ПАСПОРТ ДОСТУПНОСТИ

Библиотека «Центр национальных культур»

Здание, расположенное по адресу: Кемеровская область - Кузбасс, г. Междуреченск, ул. Кузнецкая, д. 52, помещение 1а.

АКТ

ФОТО №14

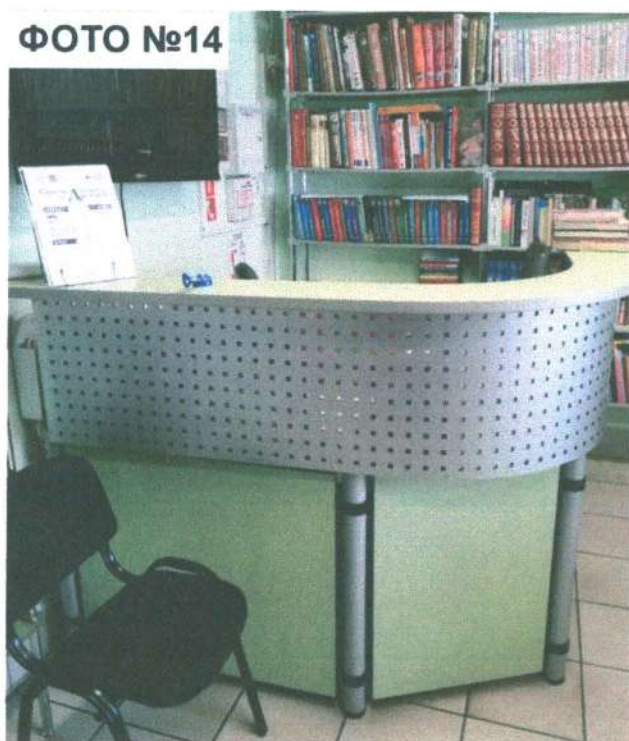
№ п/п	Наименование элементов объекта	Ед. изм.	Норматив	Фактическая величина	Для категорий МГН*	ФОТО	Примечания
1	2	3	4	5	6	7	8
4	Рабочее место библиотекаря						
	-высота рабочей поверхности	см	Не выше 80- 85	119	К	14	П.8.1.7 СП 59.13330.2020
	-ширина зоны обслуживания	см	Не менее 100	125	К	14	П.8.1.7 СП 59.13330.2020
	- ширина дверного проема в свету	см	Ширина рабочей створки не менее 90 см	-	К	-	П.6.2.4. СП 59.13330.2020
	- высота порога	см	не более 1,4 см	0	К, О, С	12, 13	П.6.2.4. СП 59.13330.2020
	- ширина прохода	м	не менее 1,1	135/88/85	К	12, 13	П.8.6.10 СП 59.13330.2020

N п/п	Наименование функционально-планировочного элемента	Наличие элемента			Выявленные нарушения и замечания		Работы по адаптации объектов	
		есть/ нет	N на плане	N фото	Содержание	Значимо для МГН	Содержание	Виды работ
4	Рабочее место библиотекаря	есть		12-14	Высота рабочей поверхности и ширина прохода не соответствуют норме.	К, О, С	Привести в соответствие высоту рабочей поверхности и ширину прохода	Текущий ремонт
Наименование структурно-функциональной зоны		Состояние доступности		Приложение		Рекомендации по адаптации (вид работы)		
				N на плане	N Фото			
Пути (путей) движения внутри здания		ВНД (К) ДЧ-И (О, С, Г, У)			12-14	Текущий ремонт
